**DODATEK Č. 4 SMLOUVY O DÍLO**

č. smlouvy zhotovitele D60221/INV/2017/66

Smluvní strany se dohodly na změnách Díla, k nimž došlo při provádění bouracích prací na stavebním objektu SO 02, SO 10, SO 01.5, SO 11, SO 08. 1., SO 14. 2., které jsou specifikovány ve změnovém listu č. 4, jenž je přílohou A tohoto dodatku č. 4 ke Smlouvě.

# PŘÍLOHA: ZMĚNOVÝ LIST Č.4 (DODATEK K INV. SOD Č.4)

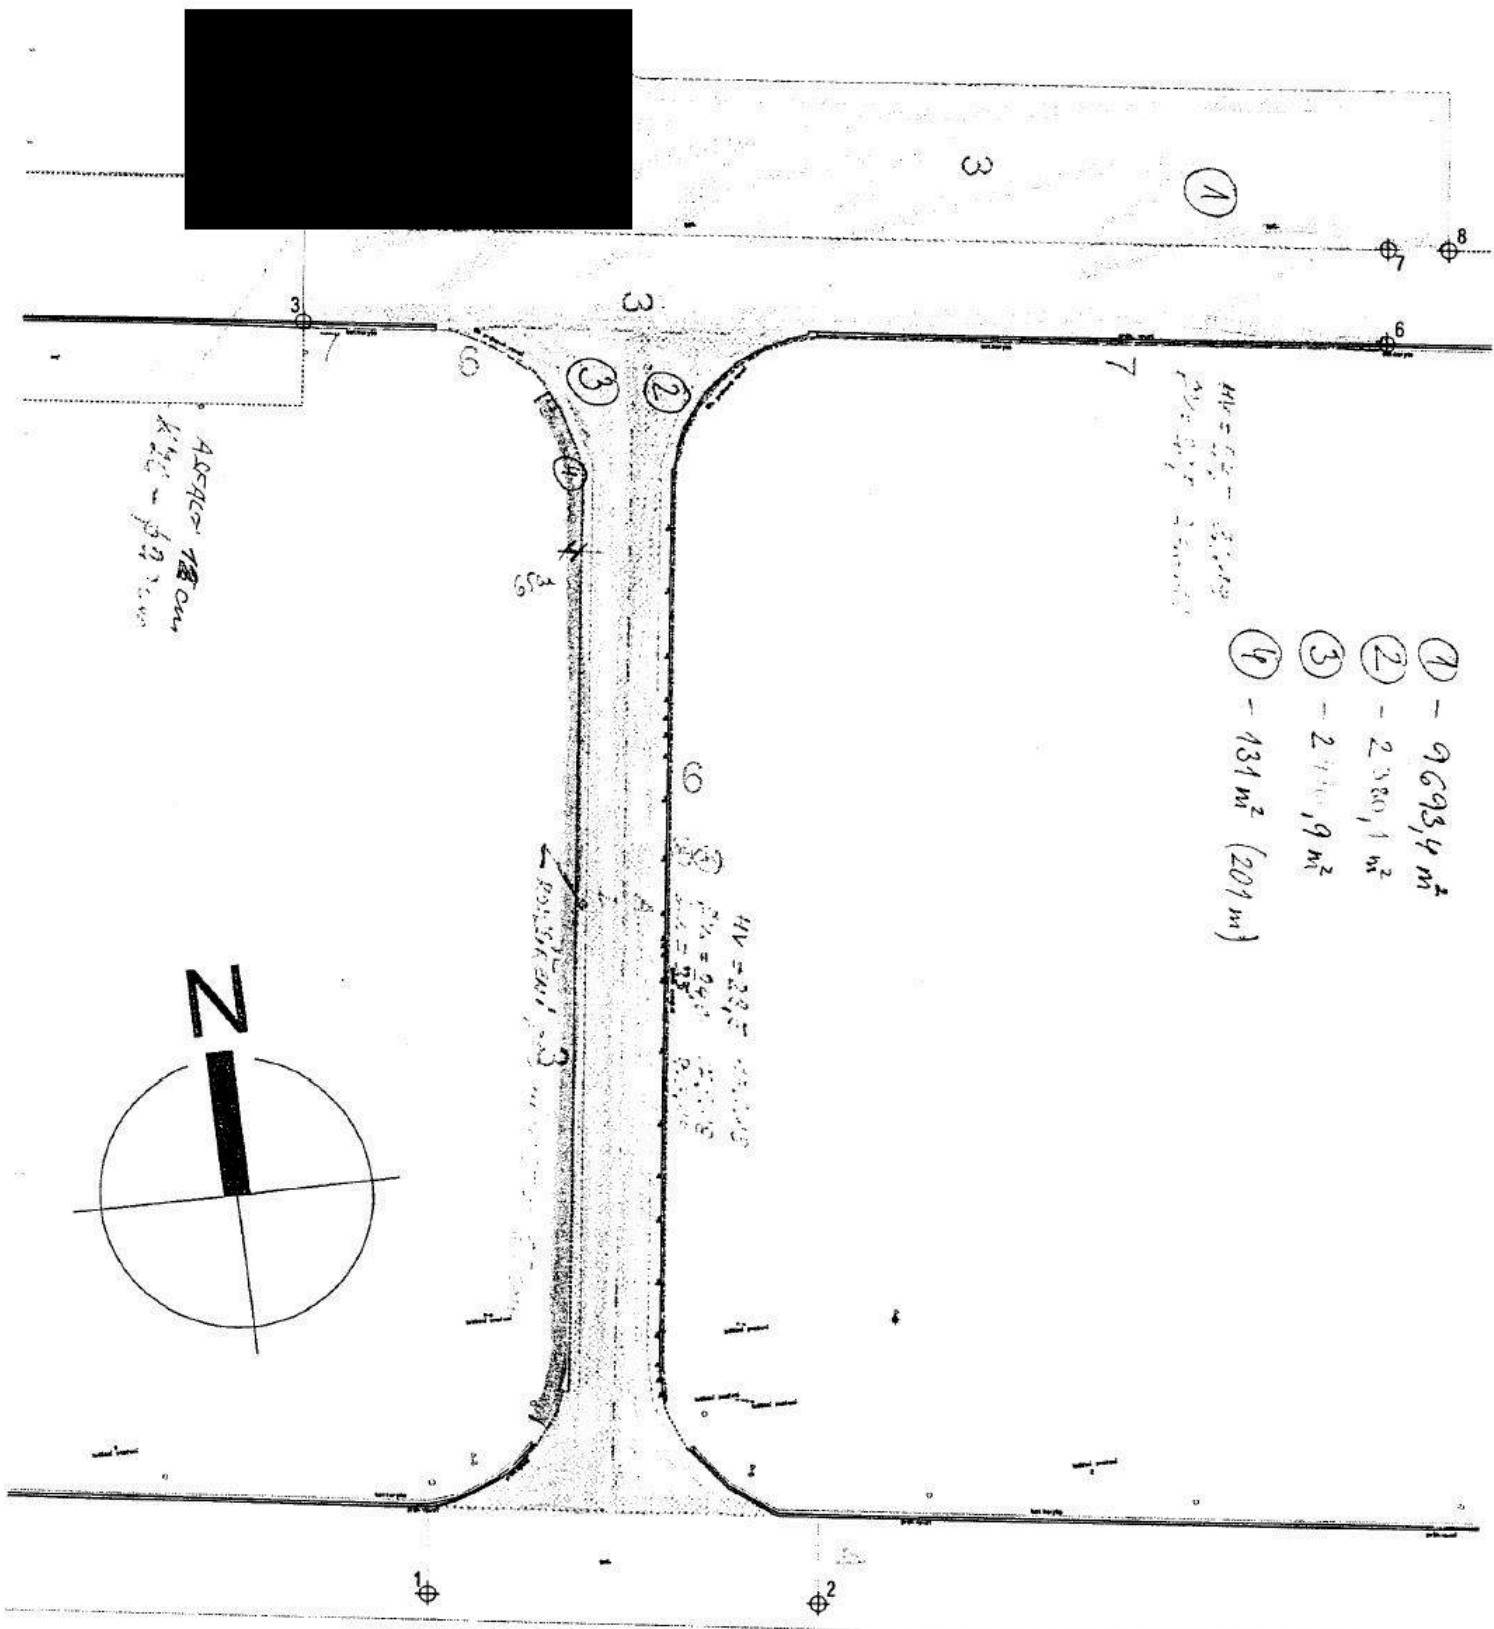
CELKEM skutečnost:	m3	t	Projekt:	t	rozdíl t
CB KRYT	7555,925	15867,4425	15879	-11,5575	
kontaminovaný ASFA	154,8				
čistý ASFALT	252,464				
PANELY	355,34				
SC deska	82,56

pč	plocha m2	typ kce	druh materiálu	tloušťka dle DP	tloušťka dle skutečnosti	rozdíl		M3	m3	t
1	9693,4	Horní deska	CB kryt	22	24,5	2,5	přípočet	2374,883	242,335	508,9035
	9693,4	Spodní deska	CB kryt	22	23,5	1,5	přípočet	2277,949	145,401	305,3421
2	2380,1	Horní deska	CB kryt	22	23,5	1,5	přípočet	559,3235	35,7015	74,97315
	2380,1	Spodní deska	CB kryt	22	24	2	přípočet	571,224	47,602	99,9642
3	2476,9	Horní deska	CB kryt	22	23,5	1,5	přípočet	582,0715	37,1535	78,02235
	2476,9	Spodní deska	CB kryt	22	25	3	přípočet	619,225	74,307	156,0447
4	131	Horní deska	CB kryt	0	22	22	beze změn	28,82	28,82	60,522
	131	Spodní deska	CB kryt	0	25	25	přípočet	32,75	32,75	68,775
5	851,4	Horní deska	CB kryt	22	0	-22	odpočet	0	-187,308	-393,3468
	851,4	Spodní deska	CB kryt	22	24	2	přípočet	204,336	17,028	35,7588
6	677,25	Horní deska	CB kryt	22	0	-22	odpočet	0	-148,995	-312,8895
	677,25	Spodní deska	CB kryt	22	22	0	beze změn	148,995	0	0

7	129	Horní deska	CB kryt	22	0	-22	odpočet	0	-28,38	-59,598
	129	Spodní deska	CB kryt	22	0	-22	odpočet	0	-28,38	-59,598
	129	Spodní deska	betonové panely	0	20	20	přípočet	25,8	25,8	54,18
8	335,4	Horní deska	CB kryt	22	0	-22	odpočet	0	-73,788	-154,9548
	335,4	Spodní deska	CB kryt	22	22	0	beze změn	73,788	0	0
9	1464,2	Horní deska	asfalt	15	10	-5	odpočet	146,42	-73,21	-160,3299
	1464,2	Spodní deska	betonové panely	0	20	20	přípočet	292,84	292,84	614,964
10	198,8	Povrch	asfalt	15	0	-15	odpočet	0	-29,82	-65,3058
	198,8		zemina	0	15	15	přípočet	29,82	29,82	58,149
11	183,5	Horní deska	asfalt	15	0	-15	odpočet	0	-27,525	-63,3075
	183,5	Spodní deska	betonové panely	0	20	20	přípočet	36,7	36,7	77,07
12	967,5	Povrch	asfalt	15	0	-15	odpočet	0	-145,125	-317,8238
	967,5		kontaminovaný asfalt	0	16	16	přípočet	154,8	154,8	339,012
13	412,8	Horní deska	asfalt	15	12	-3	odpočet	49,536	-12,384	-27,12096
	412,8	Spodní deska	KZC	0	20	20	přípočet	82,56	82,56	173,376

14	470,9	Povrch	asfalt	15	12	-3	odpočet	56,508	-14,127	-30,93813
15	11	Povrch	asfalt	15	0	-15	odpočet	0	-1,65	-3,6135
	11		zemina	0	15	15	přípočet	1,65	1,65	3,2175

- ① - 9693,4 m<sup>2</sup>
- ② - 2380,1 m<sup>2</sup>
- ③ - 2110,9 m<sup>2</sup>
- ④ - 131 m<sup>2</sup> (201 m)

- 1 - ASFALTOVÁ VOZOVKA TL. 150 mm
- 1 - VČETNĚ ŠTĚRKOPRSTI V TL. 250 mm
- 2 - BETONOVÁ VOZOVKA TL. 200 mm
- 2 - VČETNĚ ŠTĚRKOPRSTI V TL. 200 mm
- 3 - DVĚ BETONOVÉ DESKY V CELK. TL. ASFALTOVÁ VRSTVA 50 mm
- 4 - TĚVCEJ
- 5 - NEZPEVNĚNÁ PLOCHA
- 6 - BETONOVÝ ŽLAB S LITNOVOU MŘ
- 7 - MĚLKÝ BETONOVÝ ŽLAB
- HRANICE ZPEVNĚNÝCH PLOCH DEKEM NÁSLEDNĚ ZATRAVNĚNÝCH
- RUŠENÉ STÁVAJÍCÍ ZNAMENÍ

# SO 11- TWY B

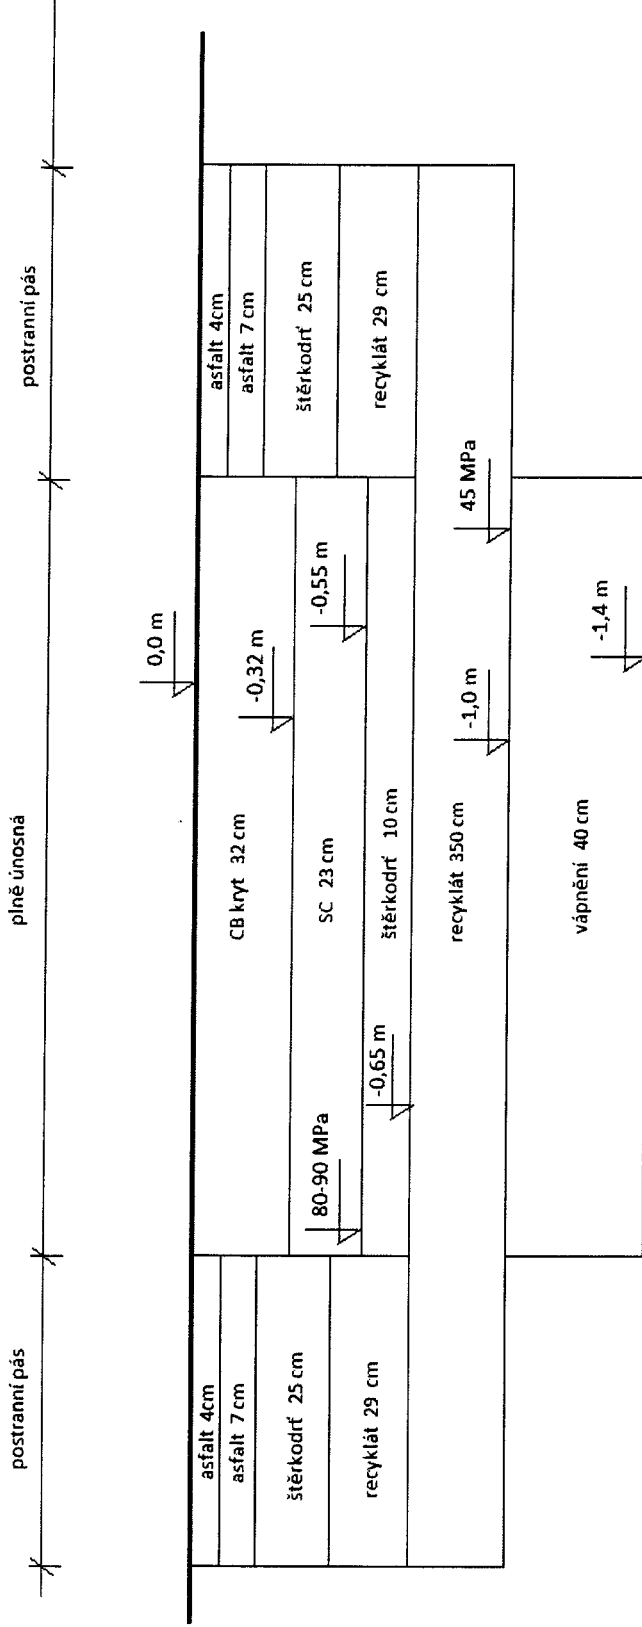
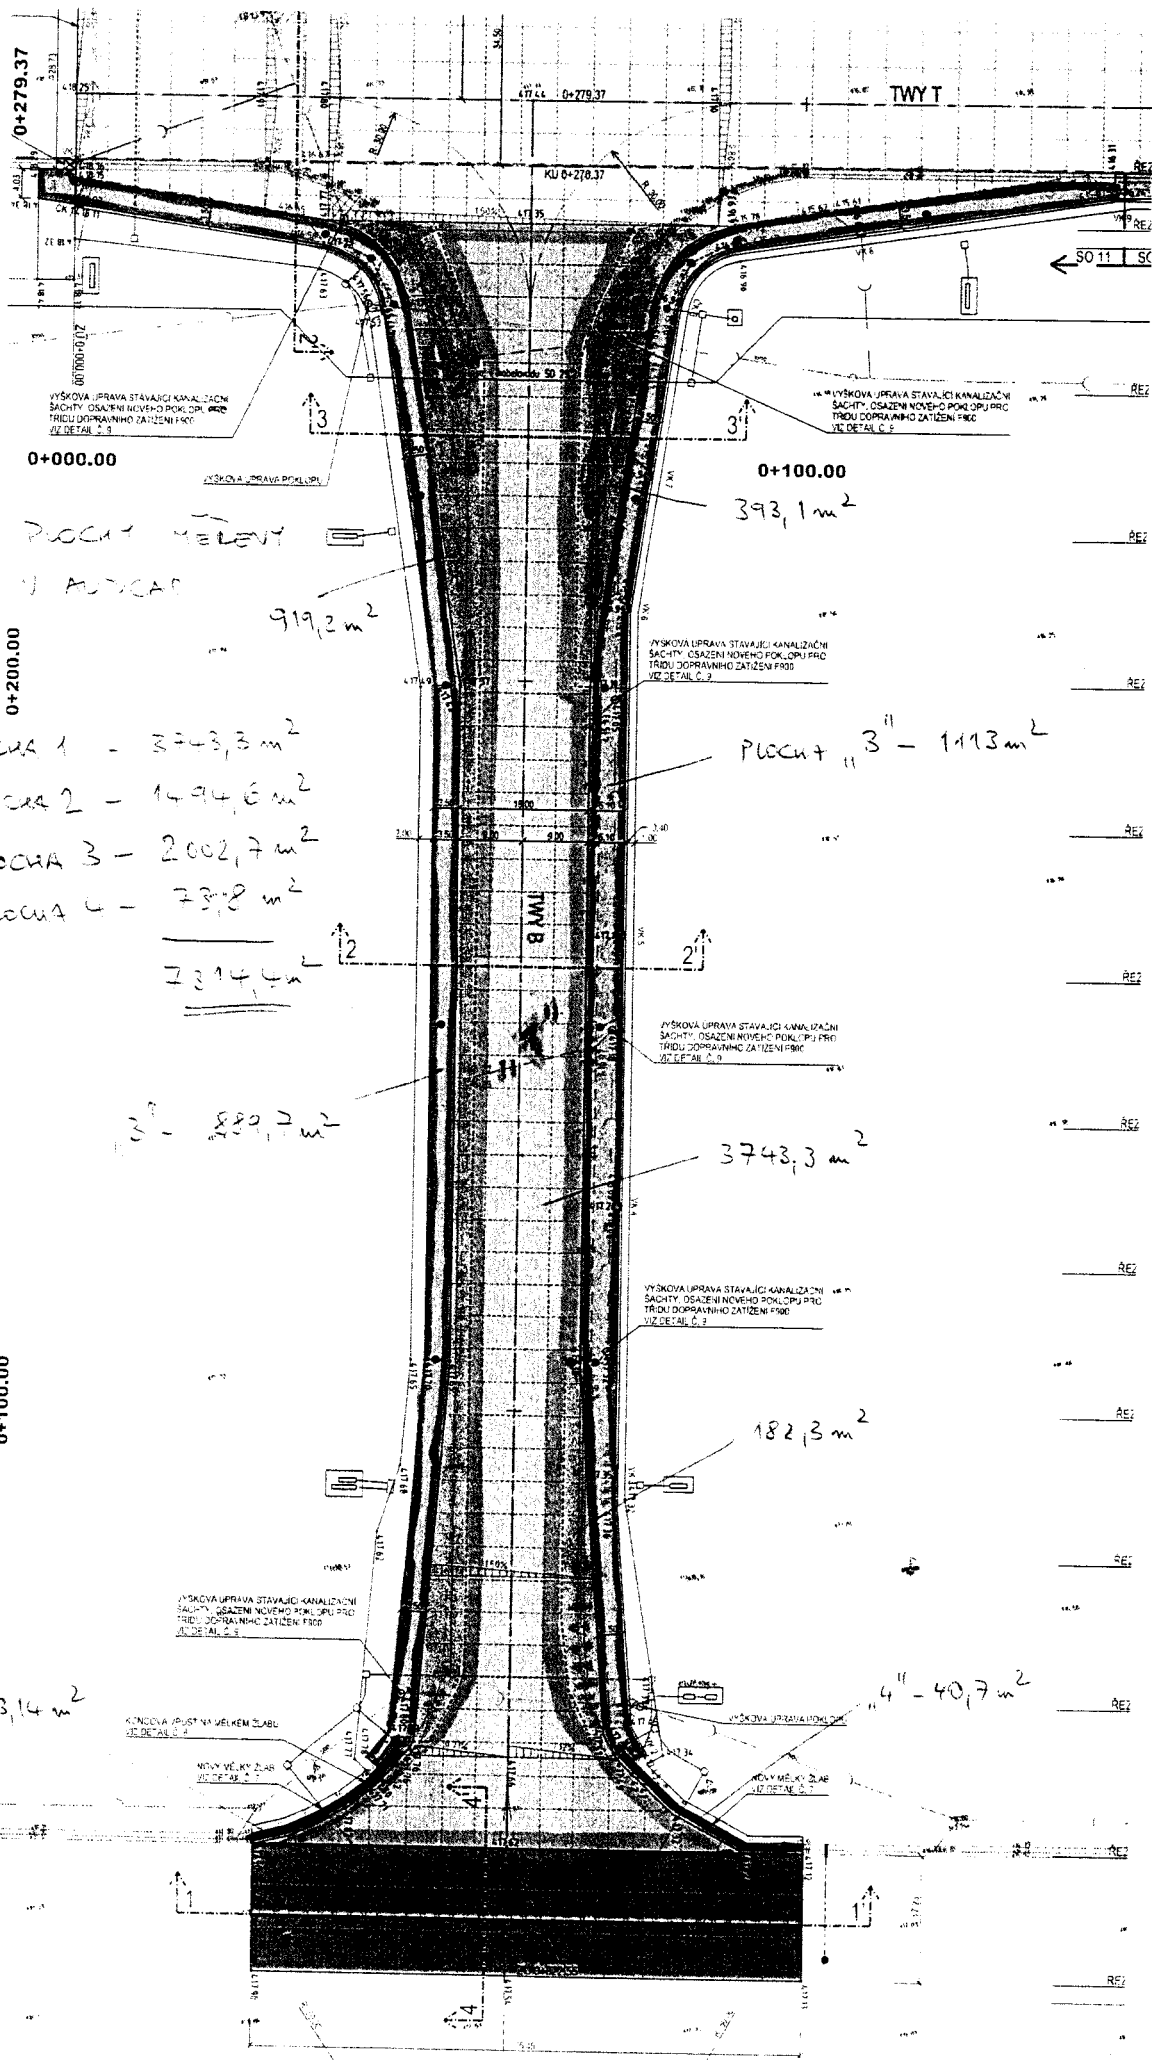
(skladba vrstvev)

SC 11 - PLOCHA VELENY  
J. MUDRAC

- - PLOCHA 1 - 3743,3 m<sup>2</sup>
- - PLOCHA 2 - 1494,6 m<sup>2</sup>
- - PLOCHA 3 - 2002,7 m<sup>2</sup>
- - PLOCHA 4 - 737,8 m<sup>2</sup>
